BOLETIM TÉCNICO Nº
0099.2

ASSUNTO: Remote não funciona

Informamos o procedimento para a reclamação "remote não funciona" para o modelo LAC4710.

Circuito do Remote que está faltando

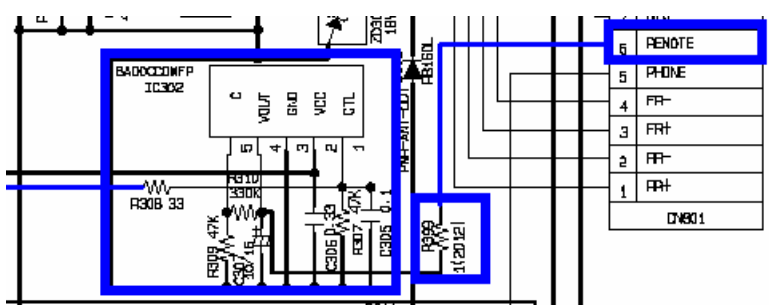
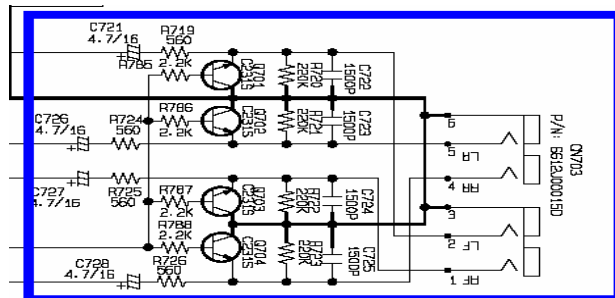
Alguns aparelhos foram montados sem o circuito remote e a saída RCA para amplificador conforme figuras abaixo.

Saída e circuito do RCA que está faltando

Aparelho sem saída RCA

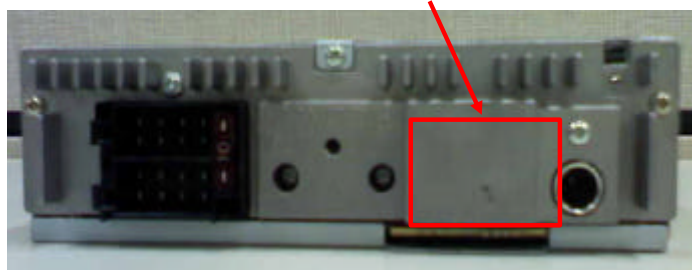
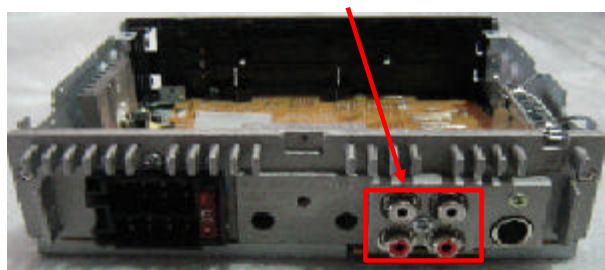
Aparelho com saída RCA

1- Colocar o pedido no SPX solicitando código **ADV33645301**.

Figura 1

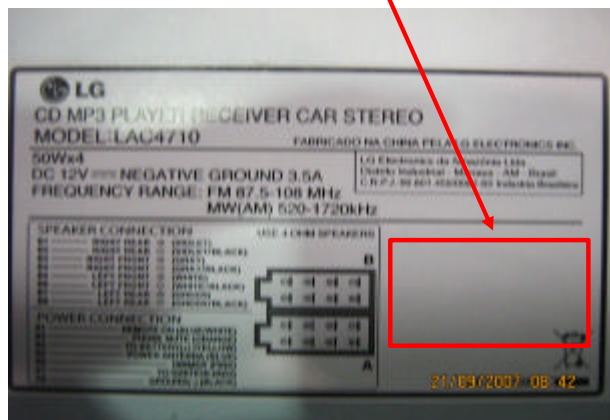
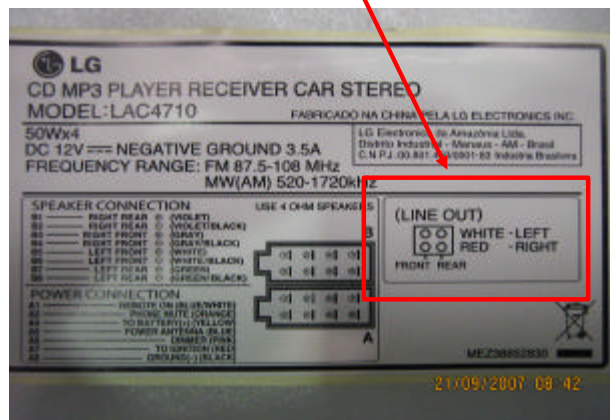
2 - Após receber o novo conjunto, troque a etiqueta que encontra-se na tampa superior, conforme mostra a figura 1 pela etiqueta da figura 2.

Etiqueta que está no produto sem a especificação da saída RCA

Etiqueta que vai acompanhando o produto com a especificação da saída RCA

Obs. : a etiqueta será enviada junto com o conjunto solicitado no estoque.
